ITINERARIO NAPOLI - BARI RADDOPPIO TRATTA APICE - ORSARA I LOTTO FUNZIONALE APICE - HIRPINIA

VARIANTE 21

OPERE DI MITIGAZIONE MOVIMENTI FRANOSI TRA LA PK 4+695 E PK 5+090

Relazione Generale di Variante

Figura 5-1: Configurazione finale delle opere in variante: Opere Fase A (Rosso)+ Opere Fase B(Blu)+ Opere Fase C(verde)

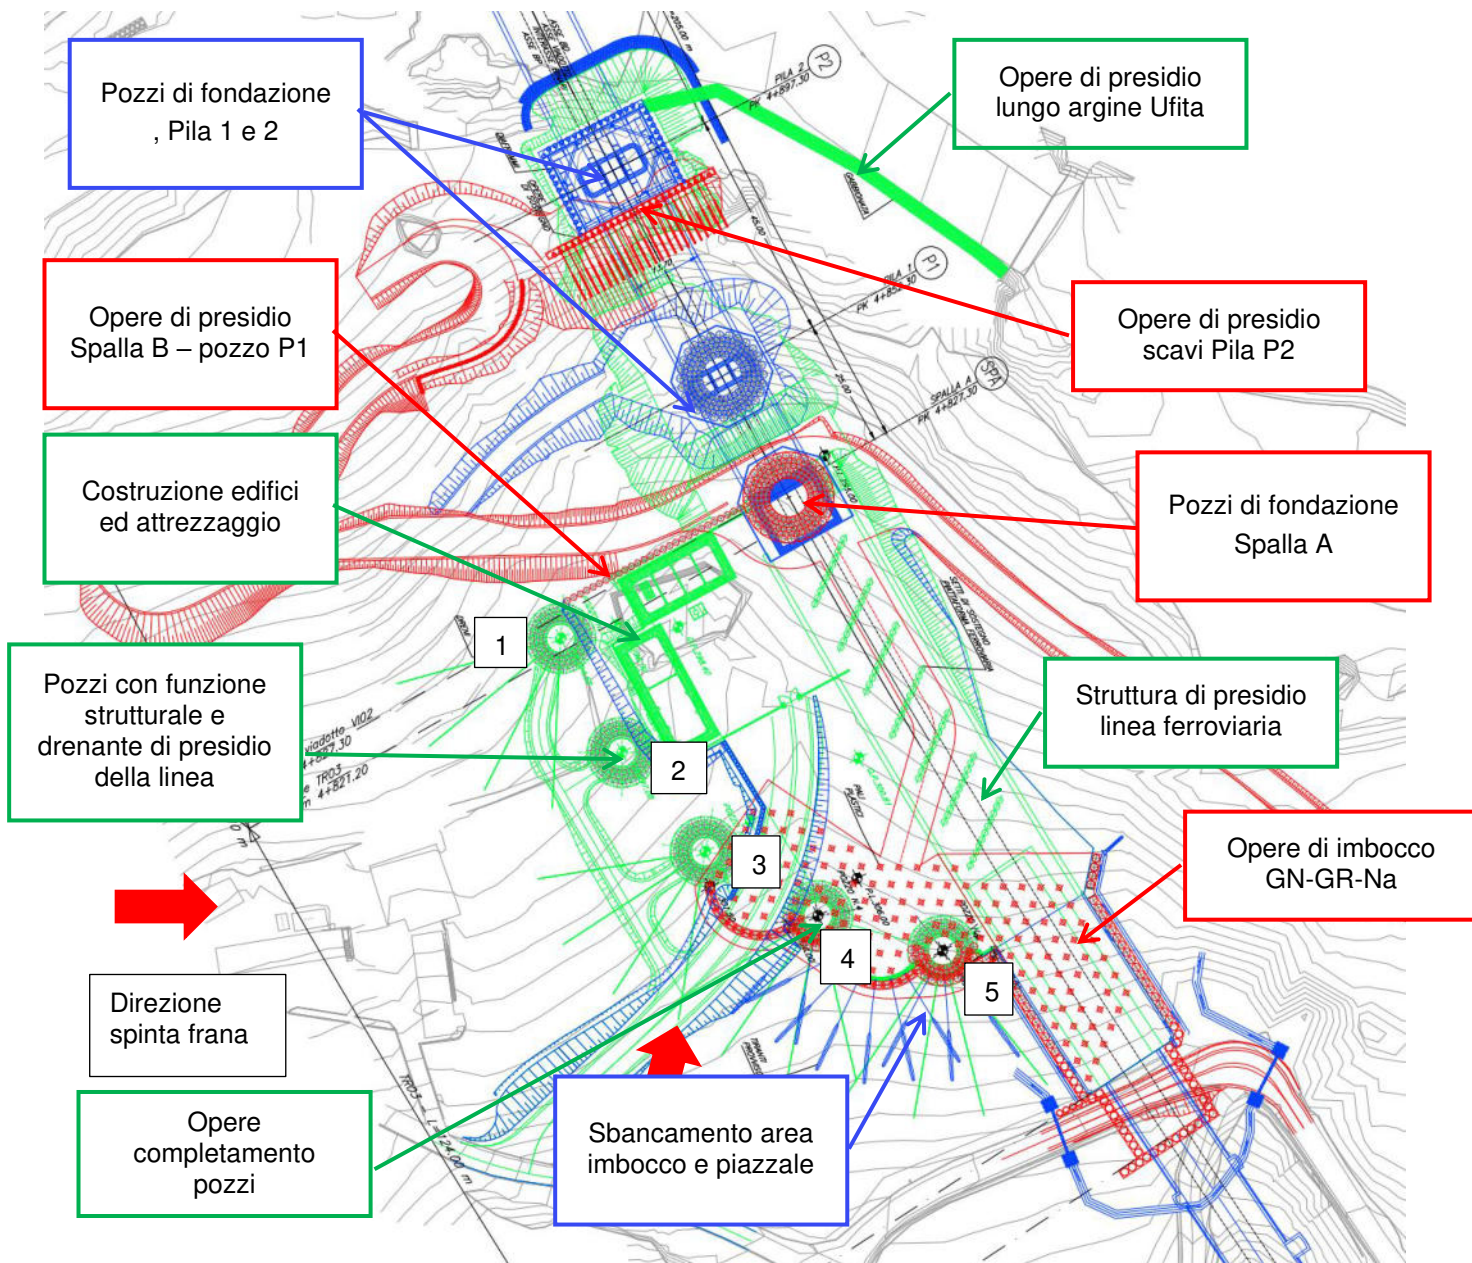
Sulla base delle dinamiche osservate e delle esigenze di programma e cantierizzazione delle opere, gli obiettivi sopra descritti, sono perseguiti attraverso la predisposizione degli interventi di messa in sicurezza della linea in tre differenti fasi operative (denominate Fase A, B, C) riviste rispetto alla precedente emissione del PEV per raggiungere gli obiettivi sopra descritti: esse sono poste in successione temporale una rispetto all'altra: le fasi operative e le opere realizzate in ciascuna di esse sono di seguito presentate; la Figura 5-1 visualizza lo schema planimetrico degli interventi in progetto.

Figura 5-2-Paratia GI02 – Lato Ovest PEV

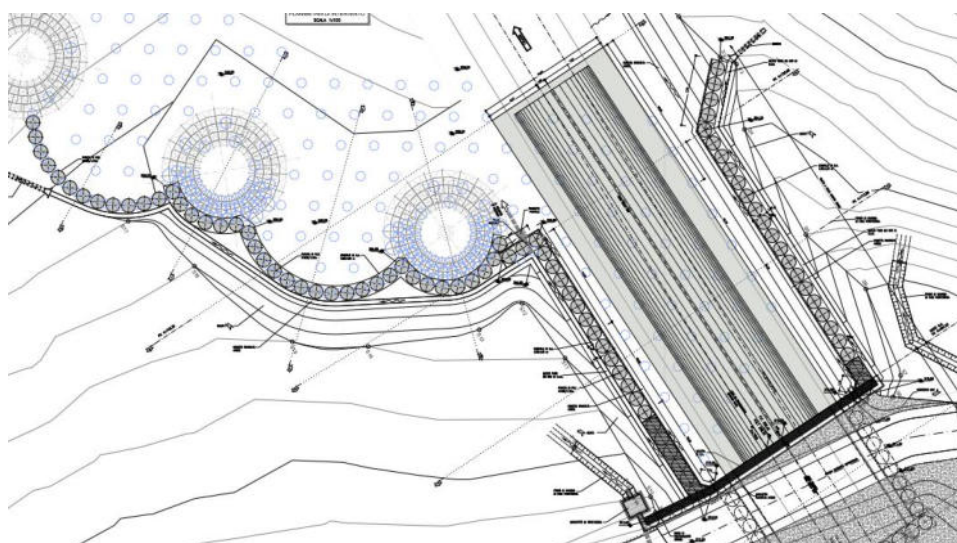
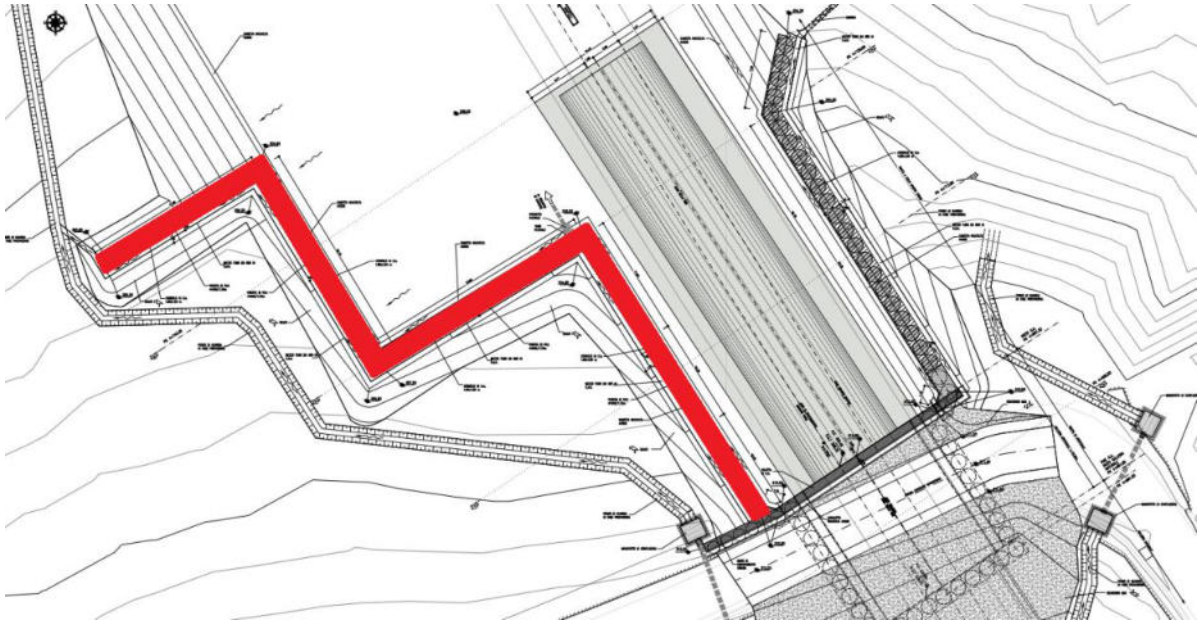
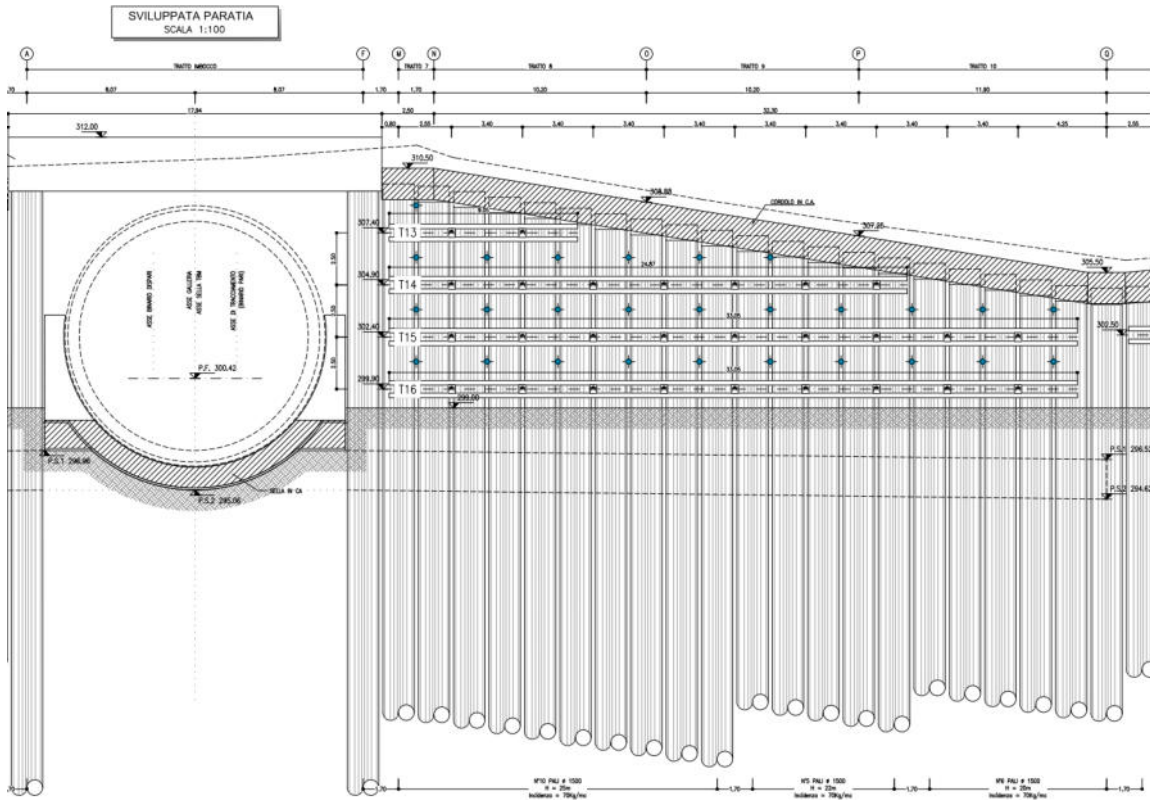
Nel dettaglio, la risposta strutturale della prima parte della paratia è stata incrementata, prevedendo un allungamento dei pali al fine di innestarsi per una lunghezza adeguata nel substrato stabile e un infittimento del sistema di tirantatura, con lunghezza libera incrementata per innestare i bulbi al di sotto della coltre in frana.

Inoltre, viene allungata e modificata la paratia di sostegno della GI02, che si integra con la morfologia dei pozzi strutturali di grande diametro previsti a presidio della linea.

Per la stabilizzazione al piede delle paratie in fase di scavo, si prevedono inoltre i pali plastici indicati sull'elaborato IF2801VZZP9GA0200003.

Figura 5-5: Sezione tipo in trincea in corrispondenza dei pozzi 4 e 5- Stralcio IF2801VZZWBTR0300001A

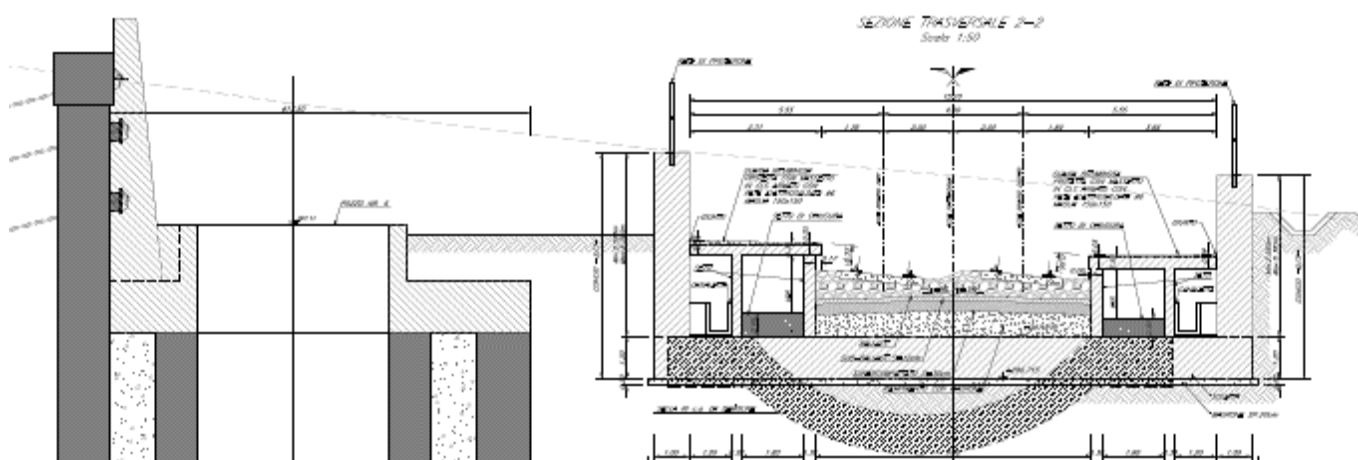
Sussiste invece, con il presente Progetto Esecutivo di Variante, solo una modesta risagomatura dell'andamento dell'altezza di uno dei due muri del secondo concio a U, che interessa il lato dove saranno realizzati i nuovi pozzi n° 3 e 4, così da tener conto del fatto che vi è una minore altezza del terreno di rinterro a tergo del muro stesso.

In particolare, l'ulteriore parte di muro che prosegue oltre la quota del terreno di rinterro, ha la funzione di proteggere il tratto di linea ferroviaria da immissioni accidentali di mezzi che dovessero essere impiegati per la manutenzione delle nuove opere sopra descritte.

Figura 5-7-Viabilità di accesso NV05 Confronto PE – PEV

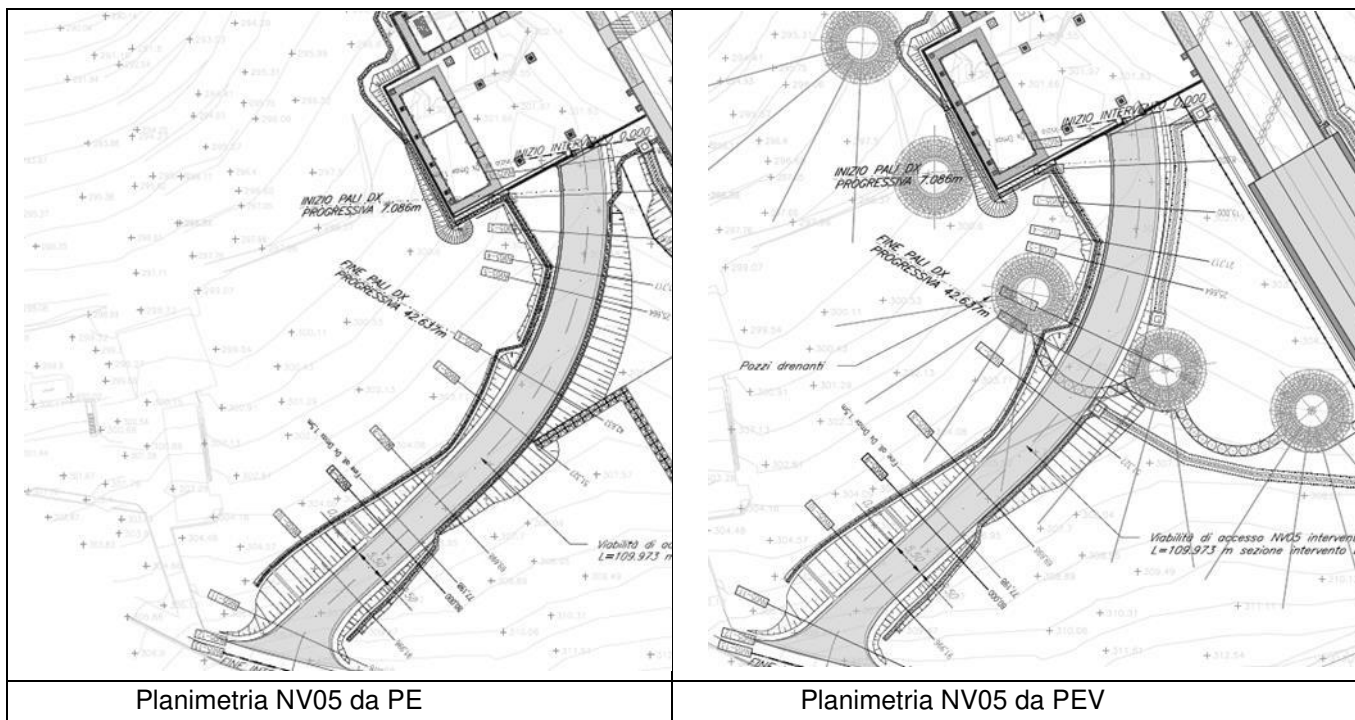
La nuova viabilità NV05, con il presente PEV non subisce modifiche di rilievo. L'andamento plano-altimetrico resta del tutto inalterato ed uguale a quanto già previsto in PE; vi sono tuttavia dei modesti adeguamenti del tratto terminale prima che tale viabilità si colleghi al piazzale RI 53, in quanto la presenza dei pozzi n°3 e 4 in prossimità della viabilità comporta la modifica del breve tratto di trincea a termine tracciato che viene ridotta a seguito della diversa configurazione dell'area di terreno compreso tra il pozzo n°4 e il tratto del concio 2 della TR03.

Si riporta di seguito il raffronto tra il PE e le planimetrie di PEV.

Figura 5-8 - Pozzo Strutturale Circolare a presidio della linea

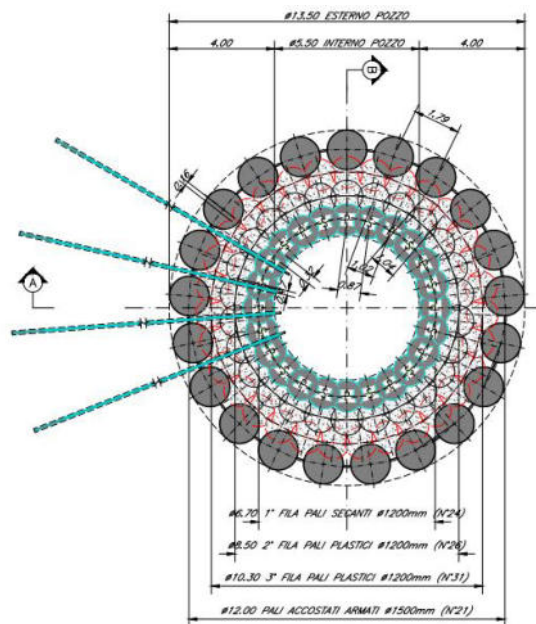
a 13.5 0 m e lunghezze variabili da 35 a 40 m; I pali del diametro 1500, come da richieste (Rif. Commento C11 – RDV 438) saranno strumentati con inclinometri.

Figura 5-9-Pozzi di Fondazione P1 e SPA

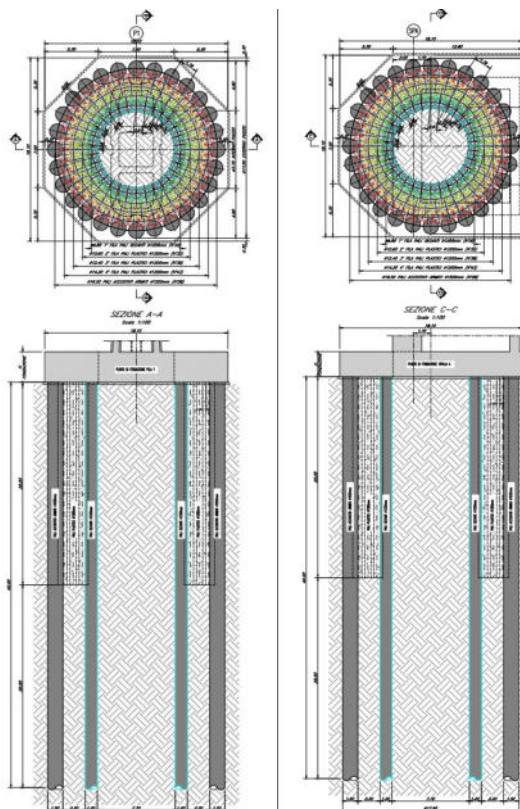
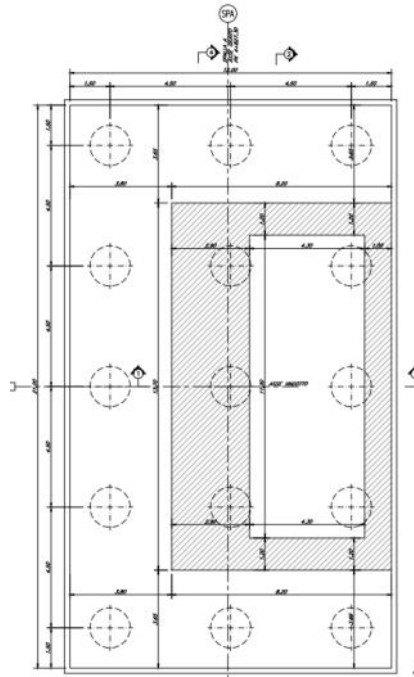
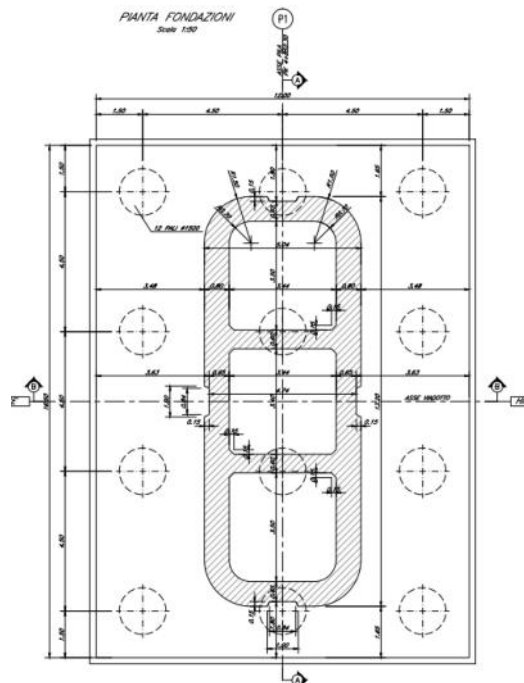
- N° 2 pozzi profondi circolari per la spalla A e la Pila P1 realizzati con pali trivellati e pali plastici con gli stessi diametri utilizzati per i pozzi drenanti. I pozzi hanno diametro 17.50 m e profondità 40 m. Data la configurazione circolare dei pozzi, considerata più efficiente per sopportare le spinte di frana, i plinti di fondazione sono stati riconfigurati rispetto al PE in modo da poter adattarli al meglio la geometria delle palificate. Inoltre, è stata modificata la carpenteria della spalla A (Rif. Commento E12 – RDV 443) e della Pila P1 (Rif. Commento E4 – RDV 443);

Figura 5-11-Rinforzo Opere di sostegno P2

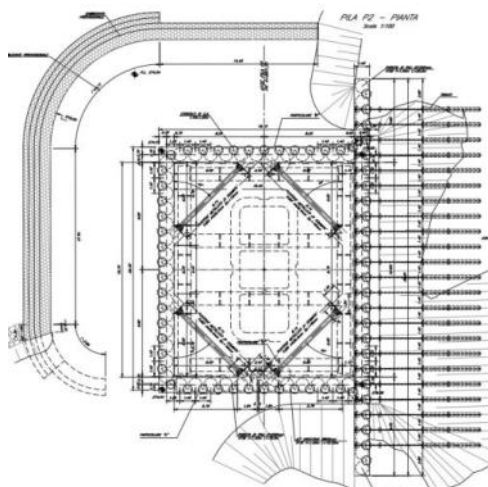
- Rispetto al PE, inoltre le opere di sostegno degli scavi della pila P2 sono rinforzate mediante tirantatura, così come i diaframmi di fondazione della Pila P2 sono riverificati tenendo in conto le possibili spinte esercitate dalla coltre instabile.

Figura 5-12 - Modifica Carpenteria SPA

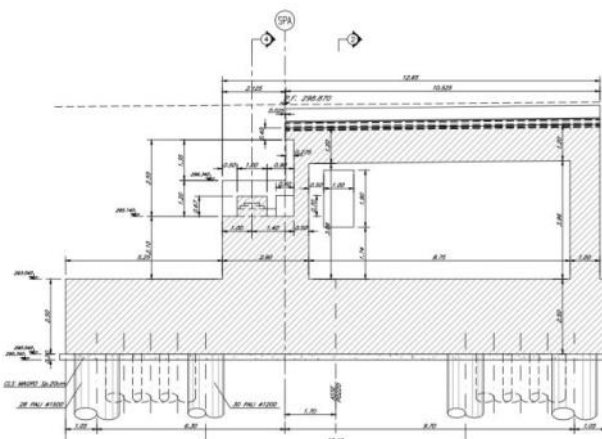
- 10- La modifica alla carpenteria della spalla SPA, così da ridurre lo sbalzo di valle (Rif. Commento E12 – RDV 443)
- 11- La modifica alla carpenteria della pila P1, conseguentemente all'incrementare dello spessore del plinto di fondazione della pila P1 (Rif. Commento E4 – RDV 443)
- 12- La realizzazione di inclinometri all'interno dei pali più esterni dei pozzi strutturali (Rif. Commento C11 – RDV 438).
- 13- La realizzazione dei sentieri che consentano di raggiungere in modo agevole i 5 pozzi strutturali per la loro ispezione/manutenzione (Rif. Commento D19 – RDV 438).
- 14- Il monitoraggio delle opere mediante l'inserimento di inclinometri e capisaldi nei pali della SPA, della P1 e dei pozzi strutturali (Rif. Commento E2 – RDV-462).

Figura 5-14: Interventi di mitigazione ambientale previsti in PE

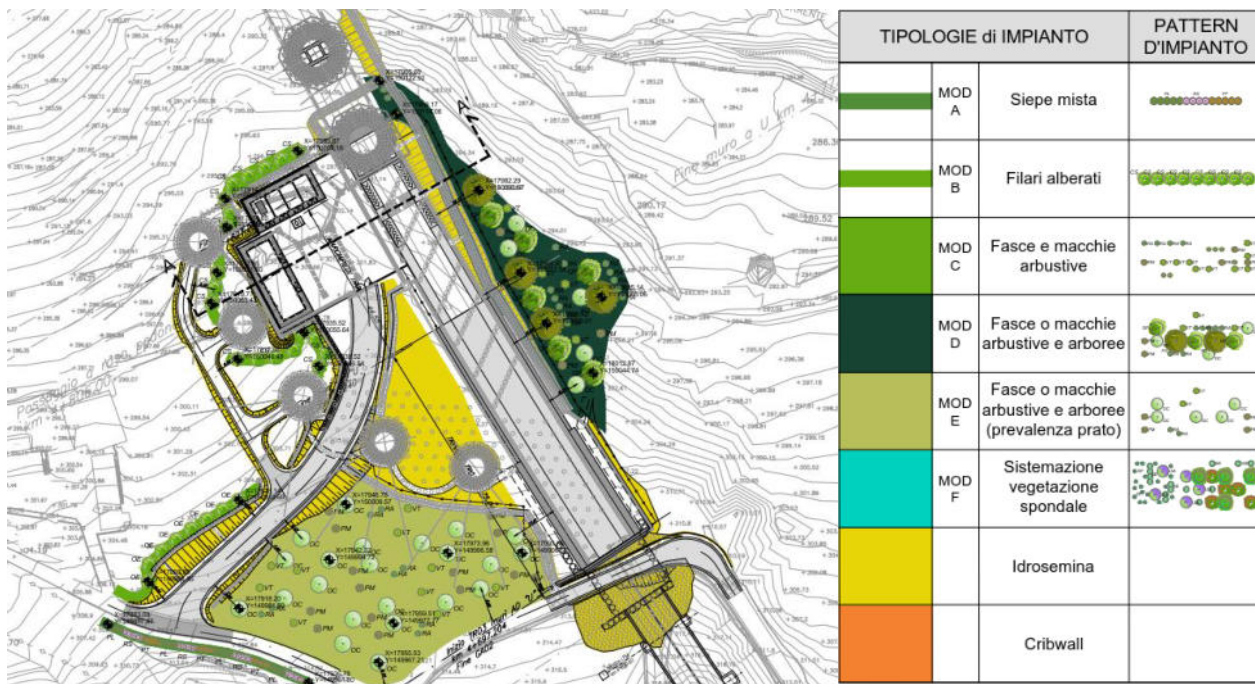
Le opere di mitigazione già previste in PE subiscono le modifiche dovute ad un adeguamento planimetrico alle opere limitrofe di consolidamento sopra descritte, così come rappresentate nell'elaborato "IF2801VZZP8IA0300211 – Planimetria di dettaglio e tracciamento opere a verde", a cui si rimanda per i dettagli.

Figura 5-15-Stralcio IF2801VZZP6GE0405001A - Planimetria d'inquadramento monitoraggio edifici

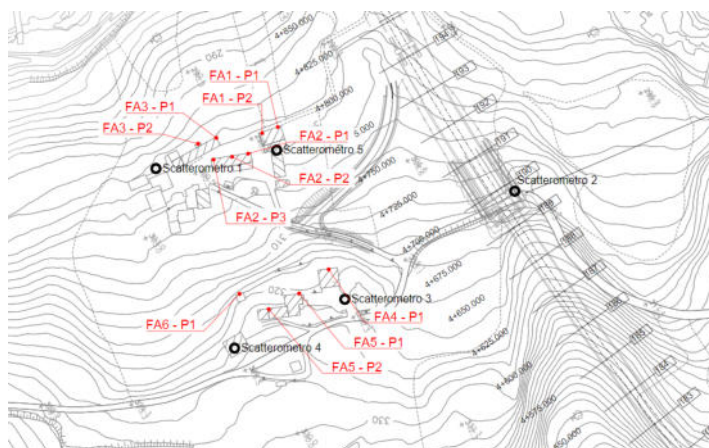
Come da richiesta della Spett. DL rif. Tavolo Tecnico N. 28 del 07.09.2021, si prevede inoltre il monitoraggio topografico mediante lettura di mire ottiche, dei fabbricati presenti sul versante oggetto d'interventi rif. IF2801VZZP6GE0405001A-Planimetria d'inquadramento.
